Mission régionale d'autorité environnementale

**Avis délibéré de la mission régionale
d'autorité environnementale
Hauts-de-France
sur le projet de magasin d'usine
sur les communes de Billy-Berclau et de Douvrin (62)
Étude d'impact du 12 juillet 2024 et étude de dangers (version non précisée)**

n°MRAe 2024-8154

Plan-masse du projet (source : étude de dangers)

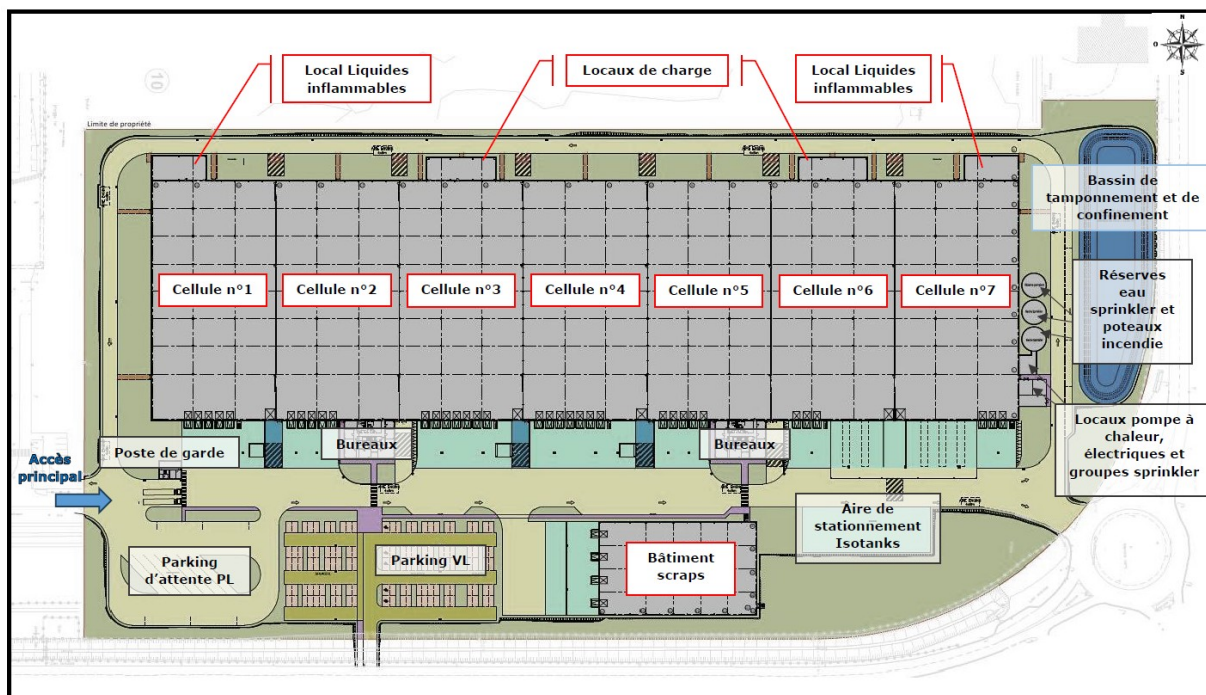
La limitation de l'emprise des travaux (R1.1a) par un balisage délimité par l'écologue en charge du suivi de chantier est proposée. Dans ce cadre, le devenir de la bande arbustive et arborée le long de la zone du projet n'est pas précisé.

D'autres mesures comme le balisage préventif ou la mise en défens de stations d'espèces patrimoniales (E2.1a) seront mises en place. À ce titre les dispositifs préventifs de lutte contre les pollutions accidentelles (R.2.1d) prévoit des zones de stockage et de ravitaillement des engins sans préciser leur localisation ni assurer qu'elles seront implantées en dehors des zones préservées.

Cette mesure compensatoire situe les milieux sur des zones artificielles abandonnées à restaurer dans les emprises, mais sans les localiser et sans présenter les modalités de gestion prévues.

- *réduction R1.1a Limitation/adaptation des emprises en apportant des informations sur la bande arbustive et arborée le long de la zone de projet ;*
- *réduction R.2.1d Dispositif préventif de lutte contre les pollutions accidentelles en prévoyant dès maintenant les secteurs à éviter pour les plateformes ;*

- *compensation C.1.1a Création d'habitats favorables à l'Ophrys abeille en localisant les zones à restaurer et en présentant leurs modalités de gestion ;*
